## **RESOLUCION No. 3086**

**"POR MEDIO DEL CUAL SE NIEGA UN PERMISO DE VERTIMIENTO DE AGUAS RESIDUALES DOMÉSTICAS PARA UNA VIVIENDA CAMPESTRE CONSTRUIDA EN EL PREDIO CONJUNTO CERRADO PONTEVEDRA SEGUNDA ETAPA LOTE No.13 UBICADO EN LA VEREDA EL CAIMO DEL MUNICIPIO DE ARMENIA Y SE ADOPTAN OTRAS DISPOSICIONES"**

### **"CONCEPTO TÉCNICO PARA TRÁMITE DE PERMISO DE VERTIMIENTO CTPV-247-2023"**

**Imagen 3. Distancia del punto de descarga al drenaje superficial adyacente más cercano**  
Fuente: Google Earth Pro

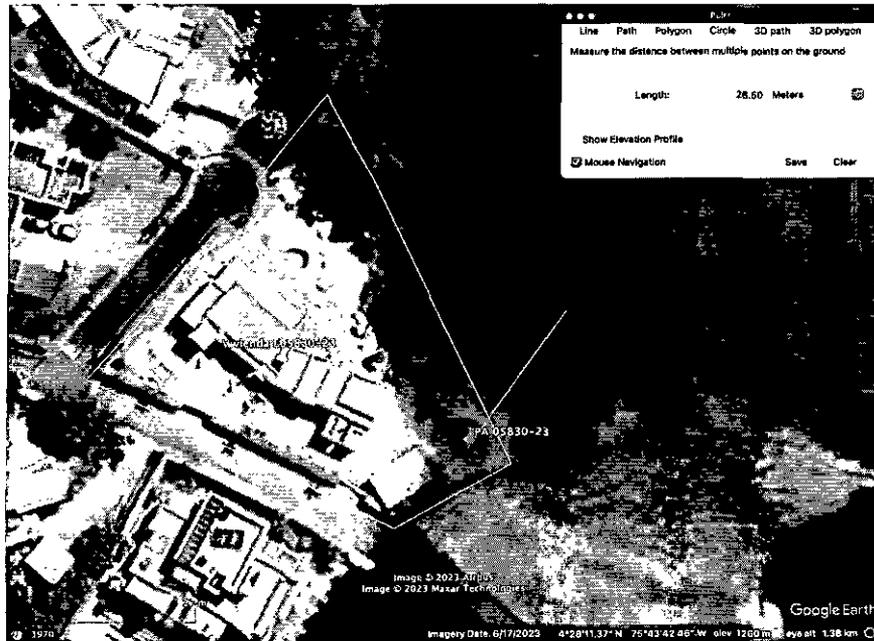
Según se puede visualizar en la Imagen 3, el punto de descarga se encuentra a menos de 30.00 metros del drenaje superficial adyacente más cercano, por lo que se encuentra dentro de las áreas forestales protectoras de las que habla el artículo 2.2.1.1.18.2 del Decreto 1076 de 2015.

- El STARD propuesto en la documentación técnica allegada (Sistema Séptico Integrado prefabricado de 2000 litros de capacidad) no coincide con el STARD encontrado en la visita técnica con acta No. 68368 del 13 de julio de 2023 (Sistema Séptico Integrado prefabricado de 1650 litros de capacidad).
- El punto de descarga se encuentra a menos de 30.00 metros del drenaje superficial adyacente más cercano, por lo que se encuentra dentro de las áreas

forestales protectoras de las que habla el artículo 2.2.1.1.18.2 del Decreto 1076 de 2015.

- El Sistema de Tratamiento de Aguas Residuales Domésticas propuesto no coincide con el STARD encontrado en la visita técnica con acta No. 68368 del 13 de julio de 2023. Por lo anterior, **NO es viable técnicamente la propuesta de saneamiento presentada.**
- **El predio se ubica dentro de áreas forestales protectoras de las que habla el artículo 2.2.1.1.18.2 del Decreto 1076 de 2015** (ver Imagen 3)."
